BESCHRIJVING MET FOTOBIJLAGE VAN HET

RETAURATIE PLAN / PROJECT VAN DE

GROTE SCHUUR BIJ HUIS DE BERKT

RM nummer.: 21275 Huis De Berkt

Dak no. 1 West

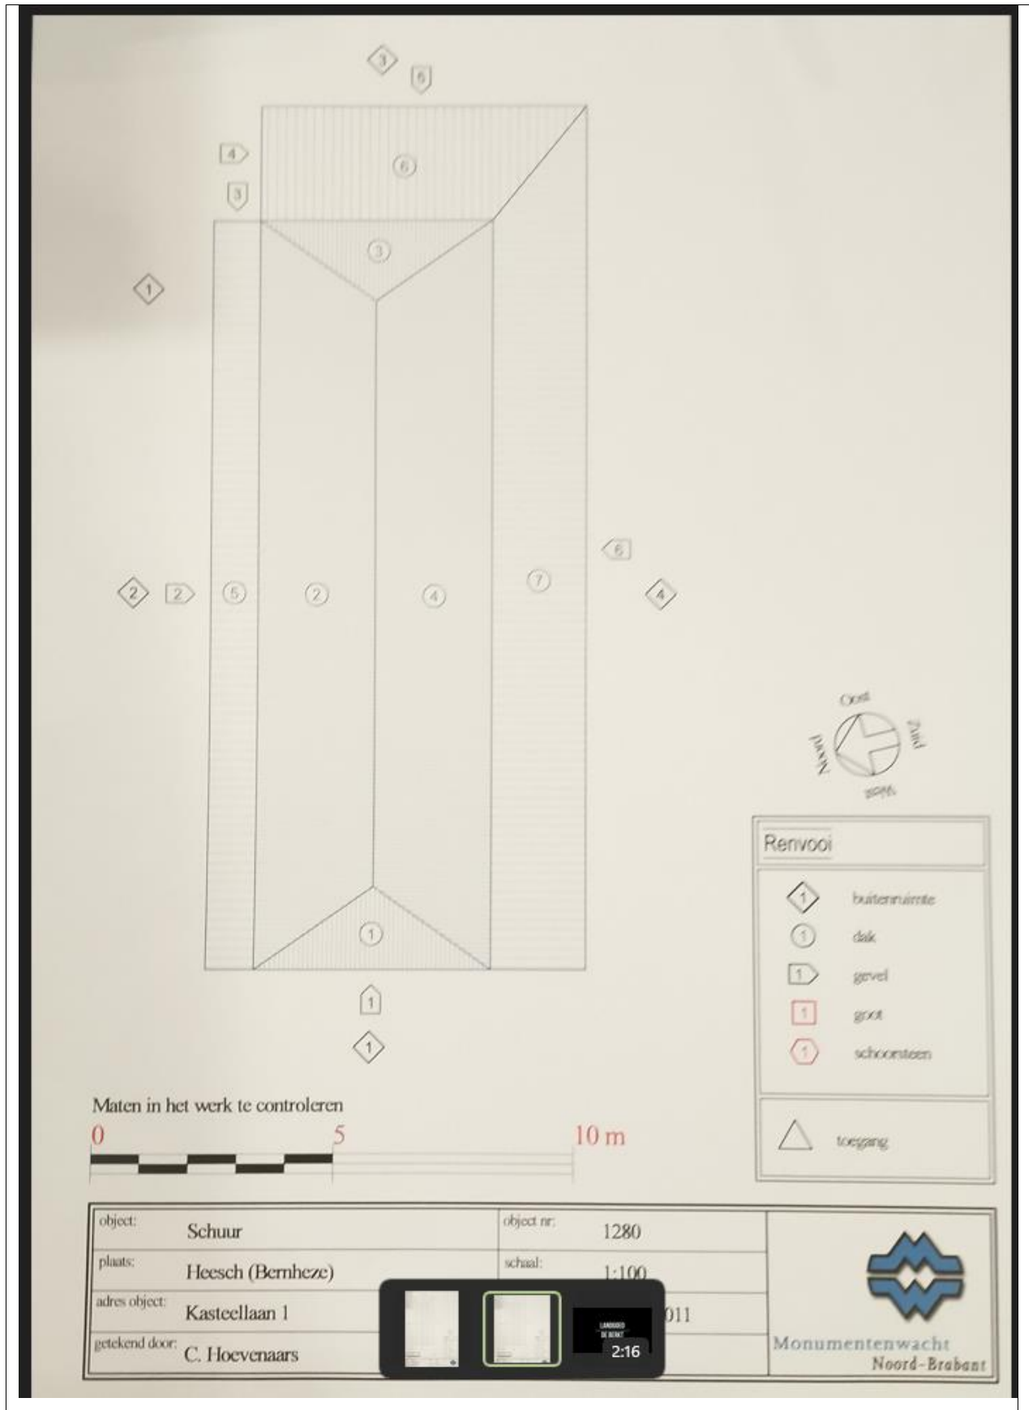
Deze bedekking is niet origineel.
De golfplaten zijn asbesthoudend uit de begin 70er jaren

Gebrek(en):
- de platen zijn oppervlakkig verweerd
- de bevestigingslatten onder de golfplaten, rondhout of panlatten zijn op een aantal
  plaatsen gebroken

Het inspectie rapport geeft aan dat de platen oppervlakkig verweerd zijn.

Voor de levensduur van golfplaten gaat de overheid uit van 25 jaar. Deze platen zijn meer dan 40 jaar oud.

Advies: ***bij restauratie van de schuur de oorspronkelijke dakbedekking (riet) weer aanbrengen.***

Nieuwe dakbedekking met riet, in overeenstemming met het oorspronkelijke met riet gedekte gedeelte van het dak, Dak 1 t/m. 4.

Dak no 6,

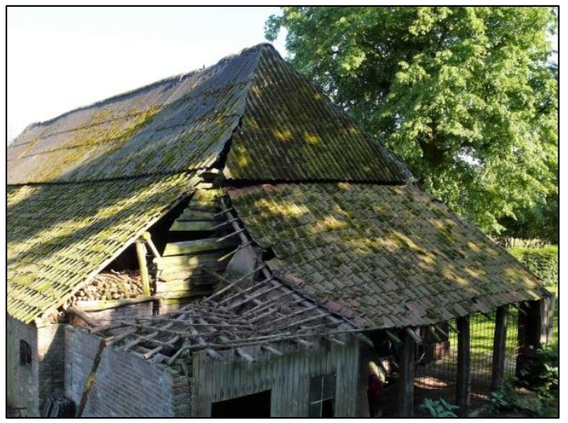
- diverse dakpannen zijn beschadigd of afgeschilferd;
- verspreid is een aantal panlatten weggerot en verschillende zijn gebroken;
- de dakpannen van dak no. 7 beginnen af te schuiven waardoor de golfplaten geen overlapping meer hebben over de dakpannen (zie onderstaande foto);
- het dak is niet betrouwbaar om eventuele reparaties uit te kunnen voeren;

- aanbouw aan de westgevel van de schuur
- Het open gedeelte links op de foto is in 2012 vervallen door ingerot houtwerk.
- rechthoek is 6.25x4,2 = 26 m². (links ontbreken 1 rij en aan de onderkant 1 rij pannen.
- belegd met rode pannen, 15 rijen van 34 pannen, 510 pannen, 19 pannen / m²
- geen strodokken aanwezig onder de pannen
- op veel pannen zijn plakken mos aanwezig.
- sluit slecht en is dus niet wind- en waterdicht
- enigszins waaiervormig gelegd (gerend dakvlak)
- latafstand 280 mm, werkende breedte circa 19 mm.

<u>Advies:</u> De pan bedekking verwijderen en het onderliggende houtwerk vernieuwen. Dakpannen uitsorteren en aanvullen.

Dak no 7.

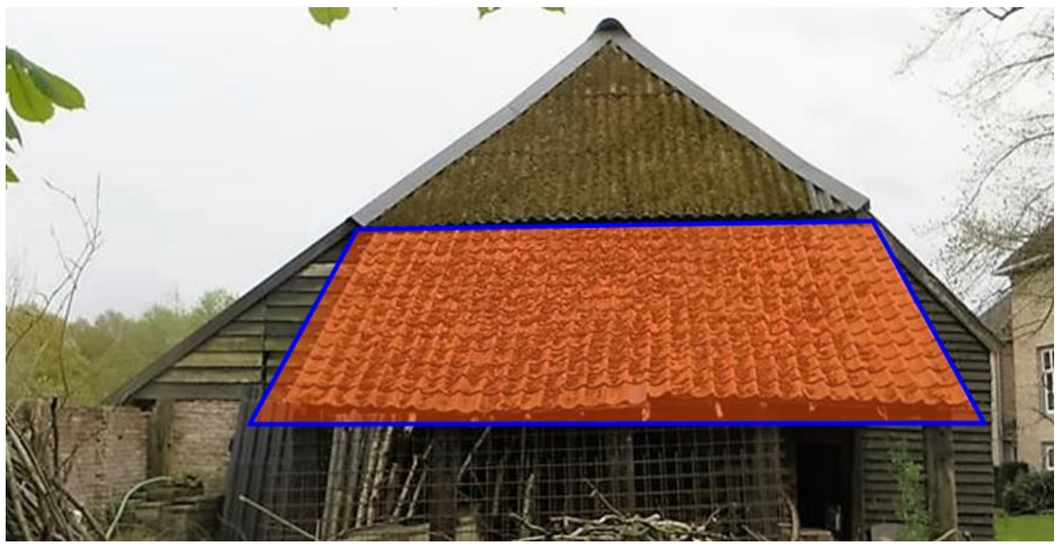
dak no. 7: lekkages door het afschuiven van de dakpannen, veroorzaakt door ammoniak uit de veestal zijn de spijkers ver doorgeroest.

- uitbouw in begin 60er jaren, de pachter moest het zelf maar zien te redden, aan- en boven de oude houten noordgevel tot aan de golfplaten. Dennen hout kappen in de bossen van Kasteel Heeswijk en daarmee de daken uitbreiden en reparaties uitvoeren.
- groot 22,1x4,5 = 99,5 m².
- belegd met 15 rijen van 109 pannen, 1635 pannen, 16,4 pannen / m² (te ruim gelegd)
- geen strodokken aanwezig onder de pannen
- op veel pannen zijn plakken korstmos aanwezig.
- sluit slecht en is dus niet wind- en waterdicht

- onder dak no. 7 is een dak spoor gebroken (zie onderstaande foto);

Dak 6 en 7, **- pannen worden verwijderd en het onderliggend houtwerk vernieuwt.** **- De dakpannen zijn heel dun en afgeschilferd, veel uitval,uit gesorteerd en aangevuld.** **- Rondhout (sporen) gebruikt en er wordt dakbeschot aangebracht.** **Techniek en uitvoering** Hetzelfde als dak no. 5, met vervanging van de gehele houten onderconstructie. Muurplaat vervangen op stenen muur bij dak 6 en 7 **Pannendak bestaand, keramische dakpannen herleggen en deels vervangen (tabel 33.47.720)** Zie hiervoor hoofdstuk I Daken, rubriek 2. Panbedekkingen voor de daken 5, 6 en 7.

Detail van Stijl nr. VII met openstaande verbinding tussen stijl en ankerbalk.

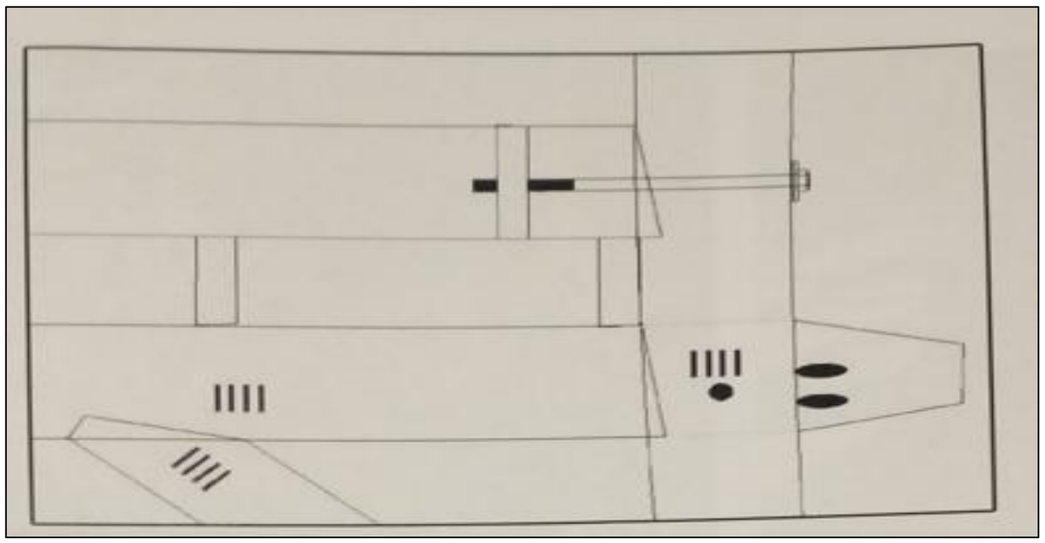
- de gebintstijlen zijn door de druk van de kap geschaard;
- enkele gemetselde poeren zijn beschadigd en licht verzakt;
- bij de verbindingen van de gebintstijlen met de buitenmuren is op verschillende plaatsen houtwerk, ingerot of zijn de verbindingen losgekomen;
- verspreid komt in het houtwerk houtworm voor;
- in de laatste gebintstijl aan de noordwestzijde komt aan de onderzijde boven de poer enige aantasting van bonte knaagkever voor (activiteit is niet waargenomen).

In december 2015 zijn de stijlen van alle gebinten ca. 500 mm beneden de spantbenen trekstangen aangebracht, zodanig dat de stijlen niet verder kunnen scharen uit de ankerbalken..

Advies: De constructie herstellen / verstevigen.

Dwarsdoorsnede op gebint IIII – 1:100

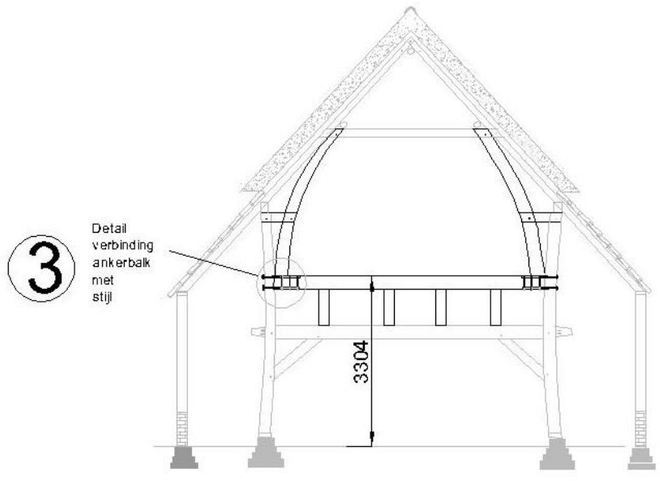
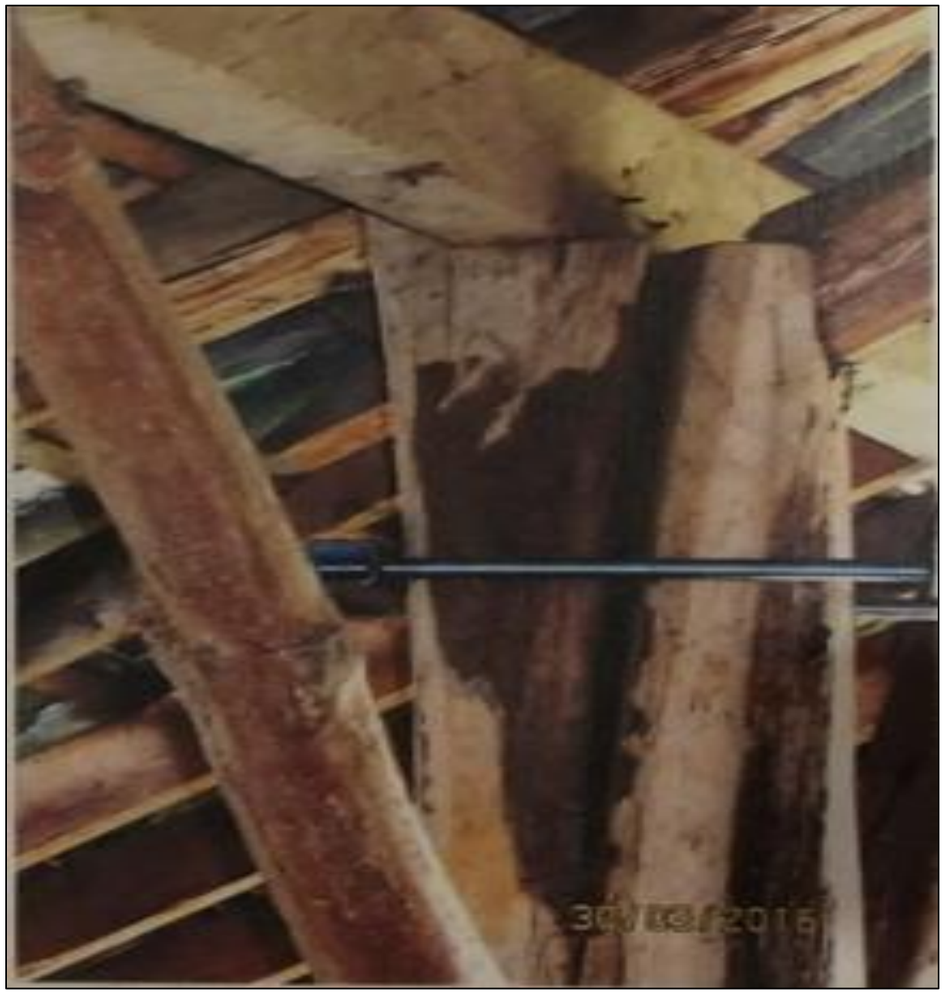
Ons voorstel om de constructie in het lage stalgedeelte de geschaarde gebinten met een extra hoger geplaatste ankerbalk te herstellen is positief beoordeeld en de Stichting

Advisering **M**onumenten & **R**uimtelijke **K**waliteit **B**rabant **onderschrijft de constructieve noodzaak van deze ingreep**.

Voor gebint met telmerk IIII (in het lagere stalgedeelte) is dit goedgekeurd als beschreven in de onderstaand document van het Monumentenhuis Brabant:

Nieuwe balustrade en ankerbalk op oude ankerbalk

gescheurd en beschadigd muurwerk

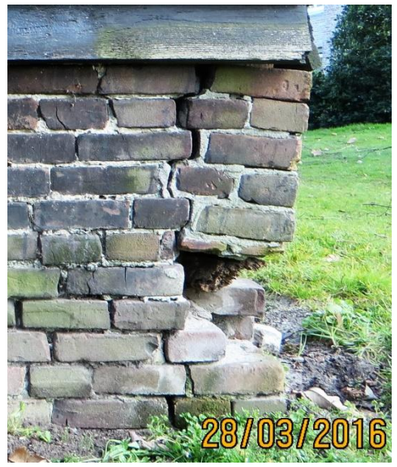
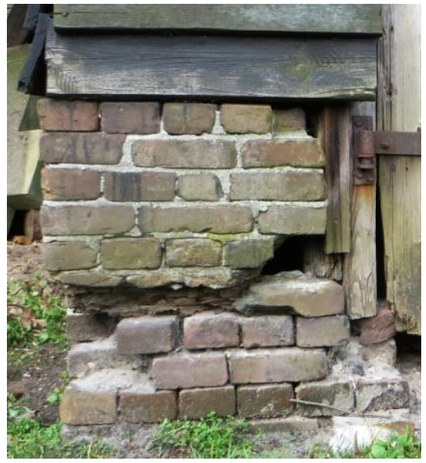
- verspreid komt loszittend metselwerk voor en zijn bakstenen weggevallen (zie foto hieronder);

- op een aantal plaatsen komen zetscheuren voor. Deze scheuren worden mogelijk veroorzaakt, omdat de verbindingen van de gebintstijlen met de buitenmuren op verschillende plaatsen zijn ingerot en losgekomen;

<u>Advies</u>: Muurwerk herstellen, waar nodig opnieuw opmetselen.
